Informe: EIC-Lanamme-INF-0216-2023

SEGURIDAD VIAL EN EL CONTROL DEL TRÁNSITO, CONGESTIONAMIENTO VIAL E IMPACTO SOCIAL DEL PROYECTO CONSTRUCCIÓN DE LOS INTERCAMBIOS ENTRE LA INTERSECCIÓN DE LAS RUTAS NACIONALES N.º 2 Y N.º 236 (TARAS) Y LA INTERSECCIÓN DE LAS RUTAS NACIONALES N.º 2 Y N.º 10 (CARTAGO), INCLUYENDO EL MEJORAMIENTO DE LA RUTA NACIONAL N.º 2, SECCIÓN: TARAS – LA LIMA

Preparado por:
Unidad de Seguridad Vial y Transporte
Programa Infraestructura del Transporte

Figura 4.13

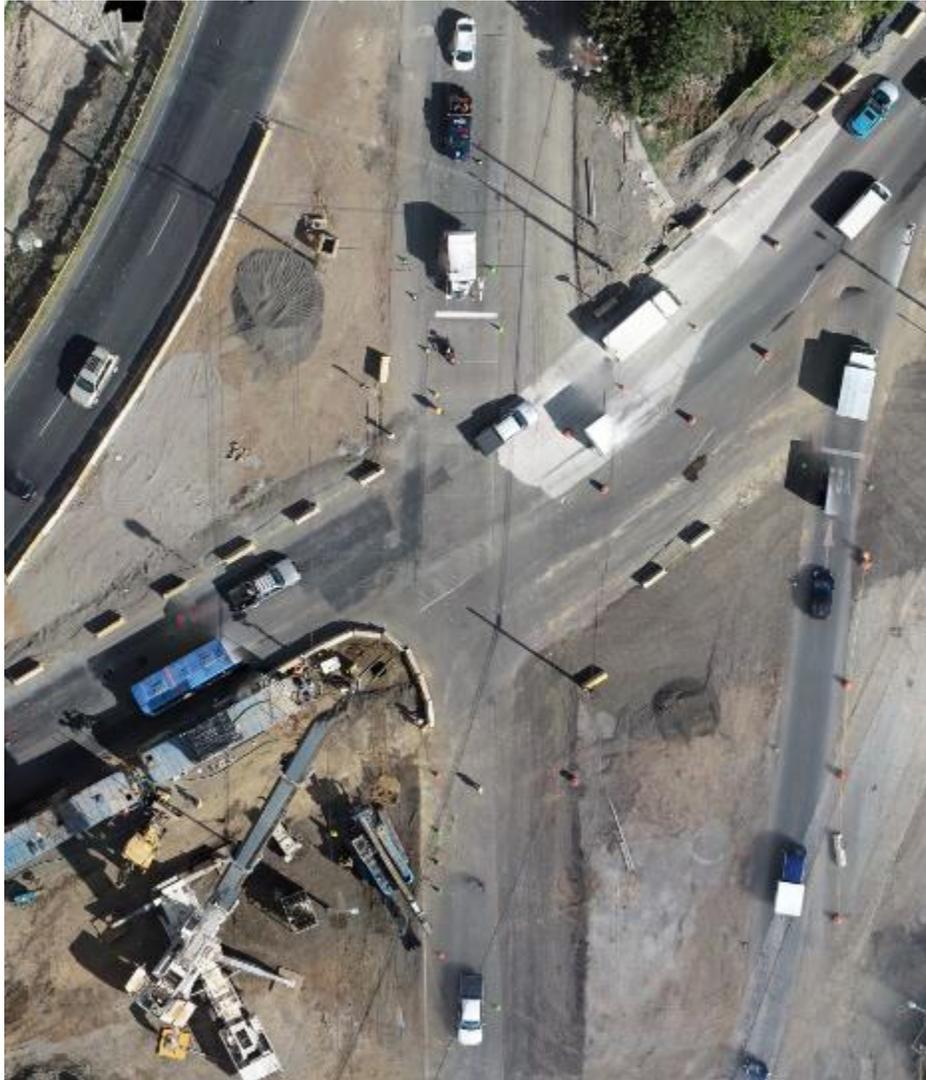
En la sección sur de la ortofoto de la Figura 4.13 se identifica que, a pesar de contar con el uso de conos para delimitar los carriles, hay secciones que poseen conos con poca separación entre ellos y otras secciones que no cuentan con estos dispositivos.

Figura 4.22

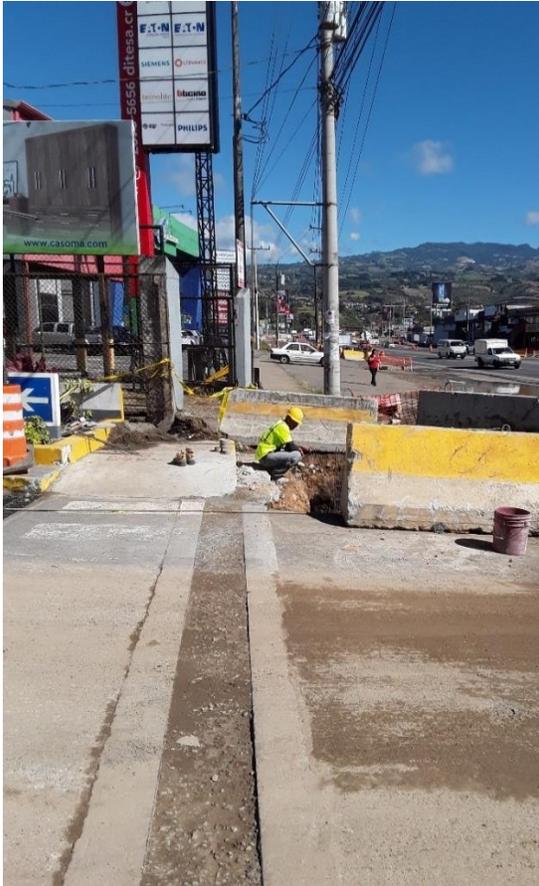
De acuerdo con el Plan de Manejo de Tránsito (PMT) del proyecto, “los peatones deben de contar con pasos seguros y convenientes que reproduzcan hasta donde se pueda las características de las aceras”. Similarmente el PMT establece que “estos espacios deben ser transitables y de fácil acceso a los usuarios”.
